PROGETTO DEFINITIVO

**LINEA PESCARA - BARI
RADDOPPIO DELLA TRATTA FERROVIARIA TERMOLI - LESINA
LOTTI 2 e 3 - RADDOPPIO TERMOLI - RIPALTA**

**RELAZIONE DI RISPONDENZA AL PROGETTO PRELIMINARE E
ALLE PRESCRIZIONI DEL CIPE**

ALLEGATO 6 – VARIANTE MOLISE

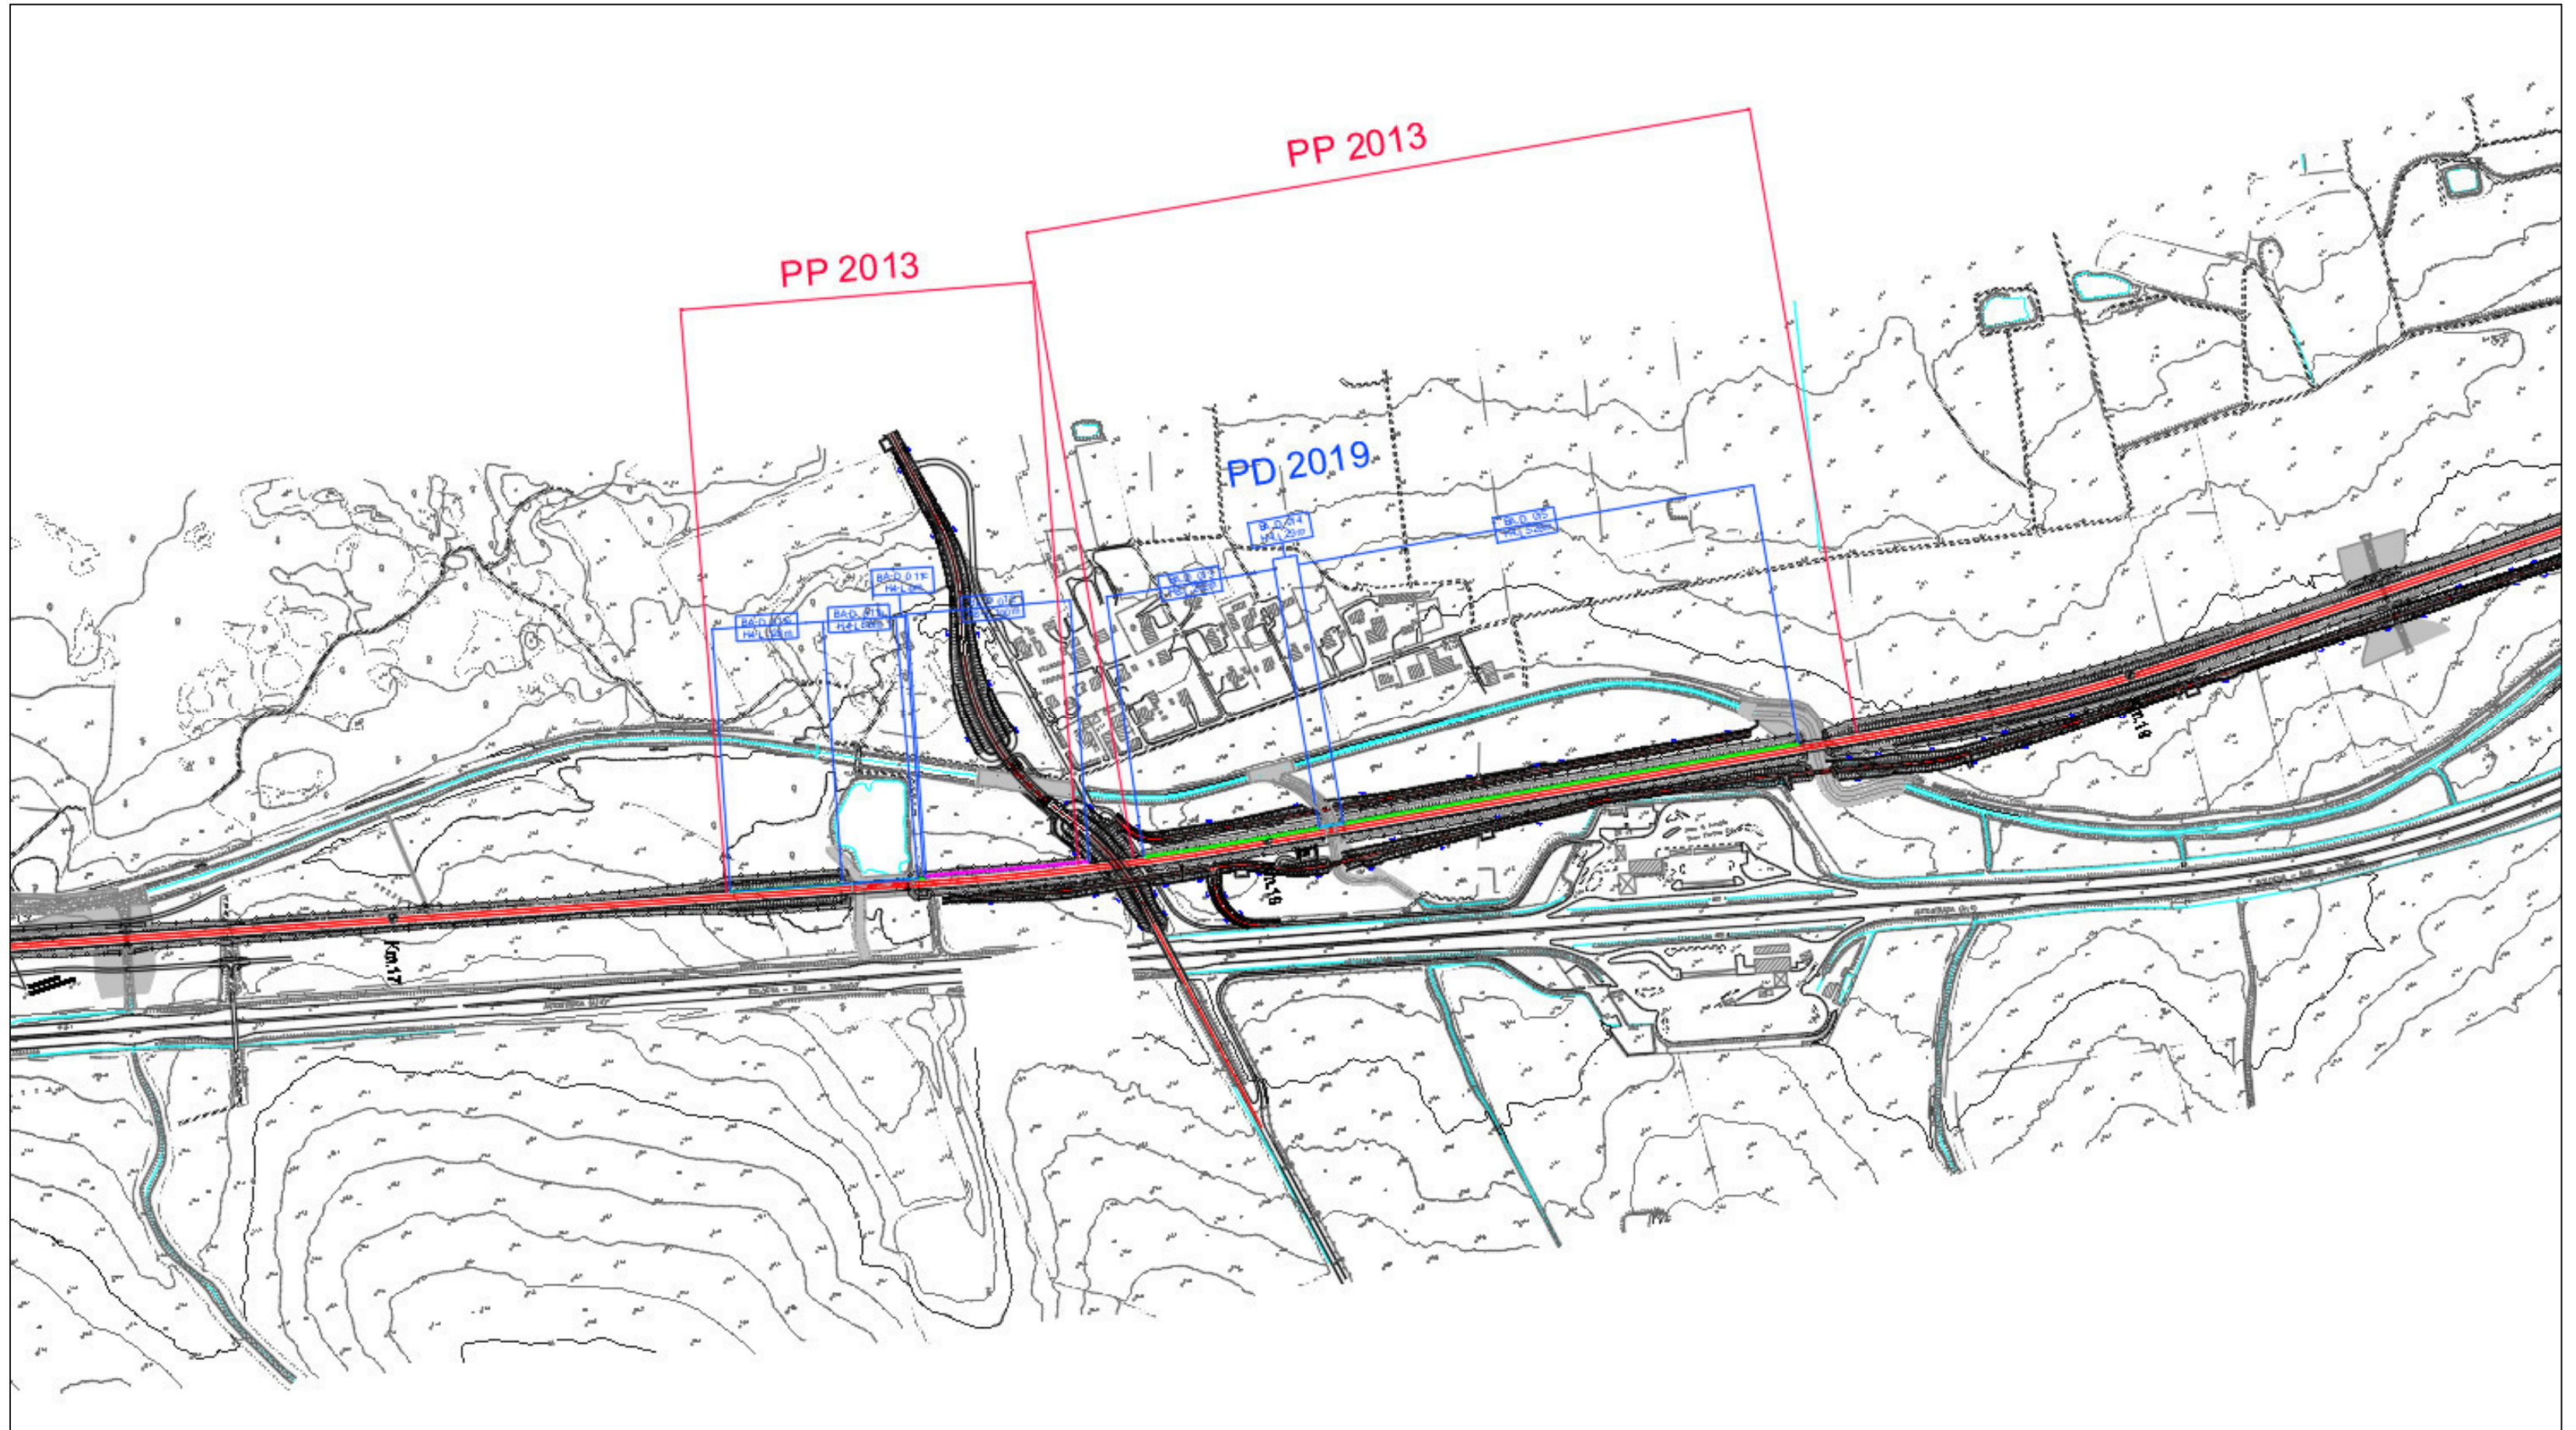
Per un riscontro immediato dei tratti modificati si rimanda agli *Allegati 3-4-5*, che riportano planimetricamente il raffronto tra il PP 2013 e il PD 2019.
